Autorité environnementale

Avis délibéré de l'autorité environnementale sur le projet de déviation de la RN116 à Joncet (commune de Serdinya, Pyrénées-Orientales)

n°Ae: 2011- 05

Localisation des mesures de compensation (en pointillé, la déviation)

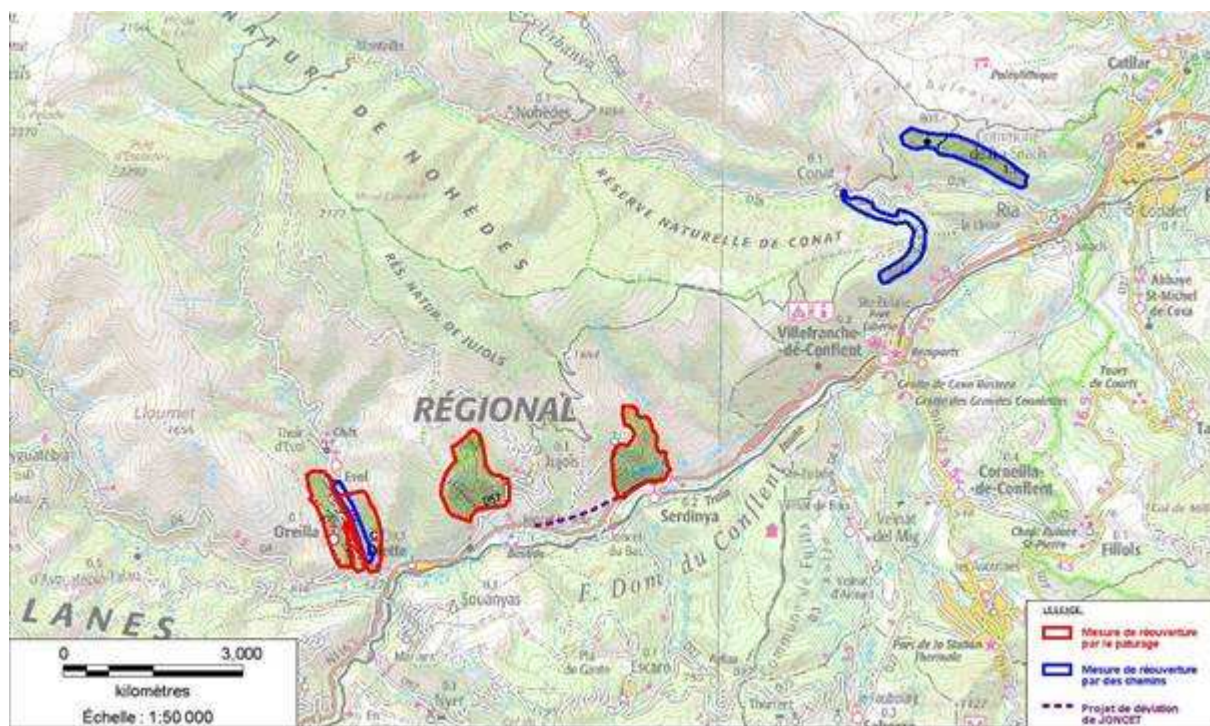
mesures de compensation fait partie du projet soumis à l'enquête préalable à la DUP, ce qui serait de nature à garantir pleinement la concrétisation de ces mesures. Des informations recueillies auprès de la DREAL, il ressort toutefois que ce ne devrait pas être le cas. **L'Ae recommande que le dossier soit précisé sur ce point.**

Variantes du projet

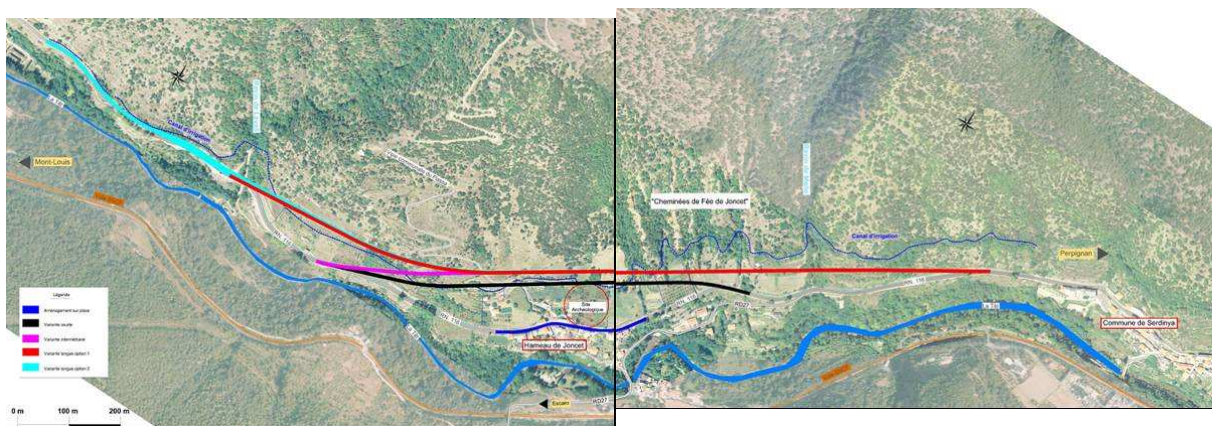
L'analyse de l'aménagement sur place avec la démolition de 3 immeubles est très succincte. Compte tenu du fait que les alternatives, qui consistent en une déviation de plus ou moins grande longueur comportent inévitablement des impacts non négligeables tant sur la stabilité des sols, le paysage que sur la faune que sur la flore, ***L'Ae recommande que la variante d'aménagement sur place soit présentée et chiffrée dans l'étude d'impact comme les variantes alternatives***.

La comparaison des variantes est rendue délicate par le fait qu'elles ne répondent pas aux mêmes fonctions (créneau de dépassement, virages de Lavall, carrefour de la RD 27). ***L'Ae recommande que la comparaison des variantes soit faite en complétant chaque variante de traitement du hameau de Joncet par un traitement simultané des autres fonctions assurées par la variante retenue (par exemple la réalisation, comme prévue dans le programme d'itinéraire, du créneau de la Bastide)***

Projet retenu (jaune : déblais, vert : remblais)

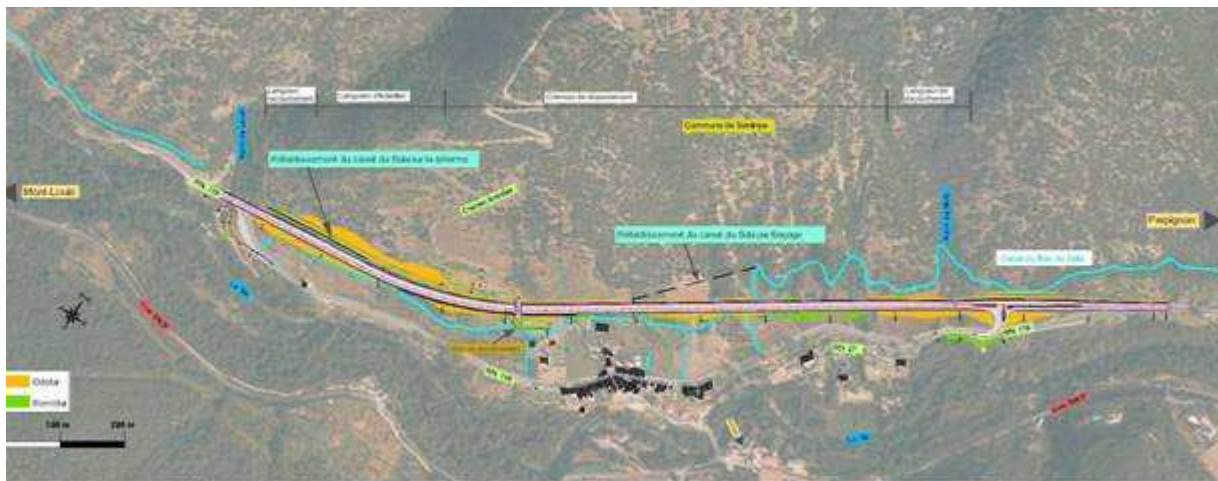
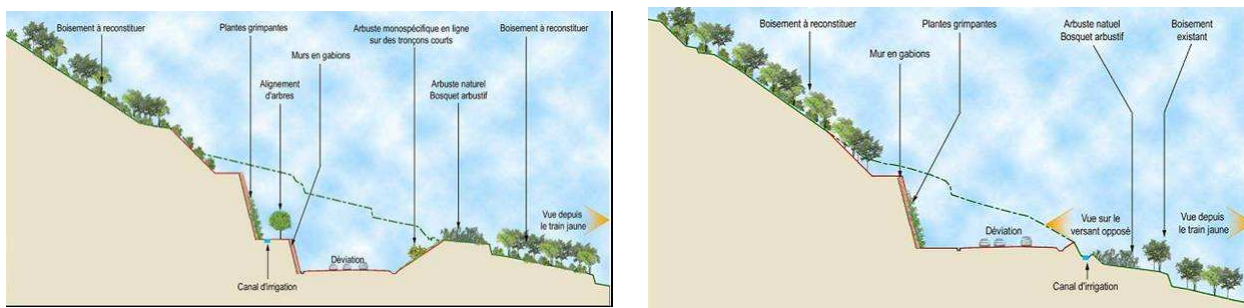
L'impact paysager des terrassements, même atténué par les mesures d'insertion projetées, restera important et il paraît souhaitable que l'étude d'impact présente par des vues en perspective ou des photomontages, l'impact initial des travaux et sa cicatrization escomptée. Des photographies de sites similaires déjà traités, notamment sur la RN 116, pourraient utilement conforter cette illustration.

L'Ae recommande un calage du projet permettant de réduire les terrassements et une attention particulière à la localisation des pistes de chantier et des aires de dépôt d'engins et de matériaux.
